DETERMINAZIONE DEL DIRIGENTE SEZIONE AUTORIZZAZIONI AMBIENTALI 20 gennaio 2020, n. 22
ID VIA 441 - Procedimento di Verifica di Assoggettabilità a Valutazione di Impatto Ambientale ai sensi dell'art. 19 del D.Lgs. n. 152/06 e s.m.i. per il Progetto dell'intervento di sistemazione idraulica, Lotto 16 "Mitigazione rischio idrogeologico nell'abitato del Comune di Nardò (LE)".

Proponente: Commissario di Governo - Presidente della Regione delegato per la mitigazione del rischio idrogeologico nella Regione Puglia.

Parere espresso nella seduta del 01/10/2019 - Richiesta Integrazioni

Parere definitivo espresso nella seduta del 05/12/2019

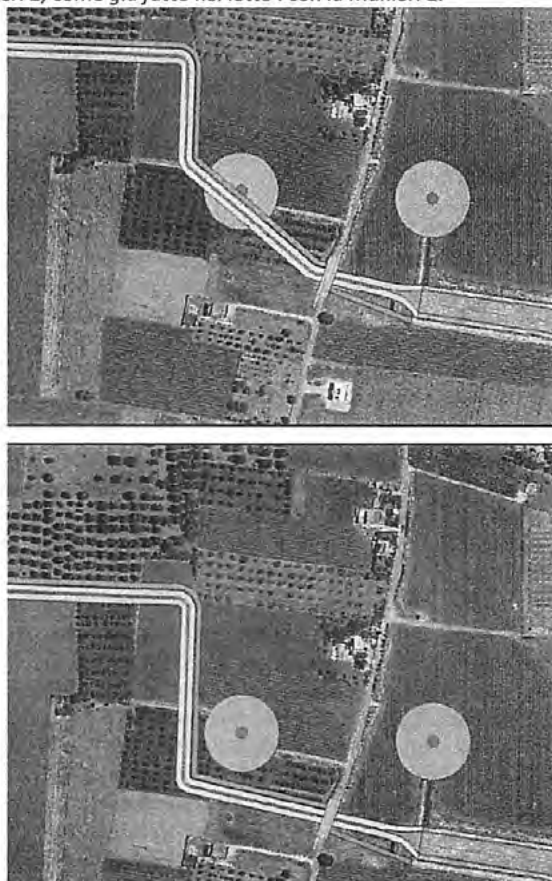
"Al fine di evitare l'area interessata dalla pericolosità geomorfologica relativa alla vora Manieri 2, e la sua area di rispetto, nel successivo livello di progettazione il tracciato del canale sarà modificato come illustrato nelle immagini seguenti. La prima immagine si riferisce a quanto illustrato dal progetto definitivo, in linea con il progetto preliminare, la seconda al tracciato modificato. Resta salva la possibilità futura di un'eventuale connessione del canale con la vora Manieri 2, come già fatto nel lotto I con la Manieri 1."

R1) La risposta, già citata nelle sezioni precedenti, segnala che il tracciato del canale per evitare la Vora Manieri 2 sarà modificato nelle prossime fasi progettuali. In ogni caso, sia prima della richiesta di integrazione che dopo, non si prevede di utilizzare la Vora in questa fase, nonostante l'elaborato "ED.01.01_All.1_Verbale incontro tecnico Arneo" ipotizzi che possa recepire circa 2 m³/s senza costi di rilievo, vista l'estrema vicinanza al costruendo canale.

Figura 16 - Differenziale le aree in allagamento ante e post operam

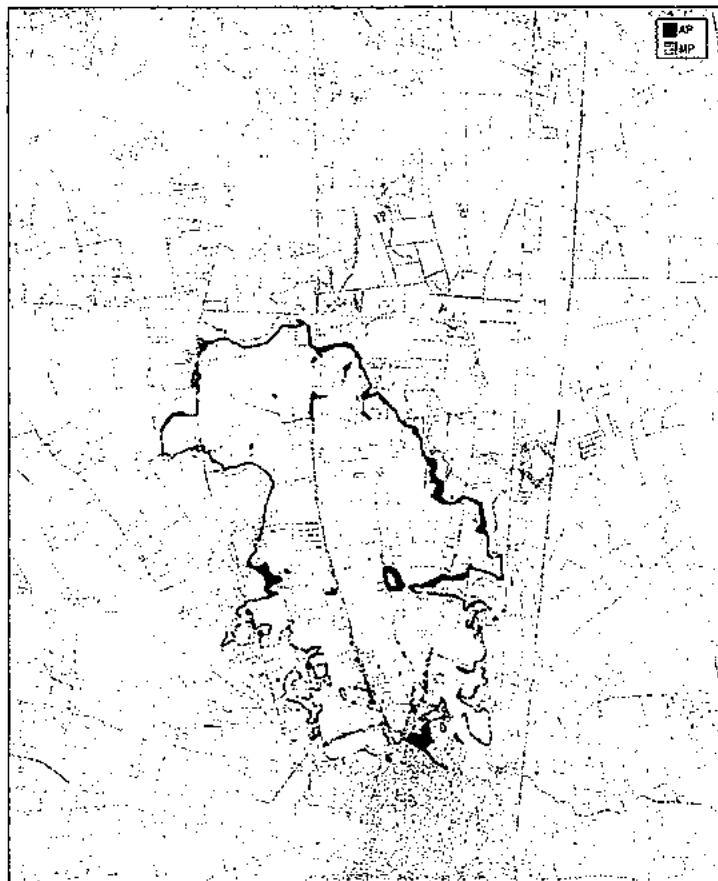
R3) Il proponente, anche in questo caso, discute la situazione individuando diverse alternative, usando comunque un approccio unicamente qualitativo (non vi sono valutazioni numeriche comparative di rilievo) partendo dall'osservazione *"... circa il valore di picco della portata di progetto, che appare sovrastimata ..."*. Tale osservazione, in merito alla portata di piena di progetto (228,75 mc/s) assunta base dei progetti finora redatti, vista la finalità principale del progetto, non è secondaria: non si comprende perché non si provveda a un calcolo più accurato, in modo che, una volta che il nuovo è più preciso valore sia stato validato, si riscalino tutte le previsioni legate a questo parametro, riducendo gli impatti reali. Portata di piena a parte, tra le varie alternative discusse dal proponente ve ne una che include il proposto il lotto ma che non contempla una univoca previsione per il completamento dell'opera (lotti successivi), anche perché, secondo il progettista, *"... l'obiettivo è quello della mitigazione del rischio idraulico, rinunciando alla gestione dell'evento che produce 228,75 mc/s nella sezione di diversione, ritenuto dal progettista intrinsecamente irrealistico"*. In ogni caso, in questo quadro, il proponente conclude che la soluzione generale, qualunque essa potrà essere, non può che passare appunto per la realizzazione di questo secondo lotto.

La figura che segue rappresenta i benefici attesi, in termini di riduzione della pericolosità, dal secondo lotto.
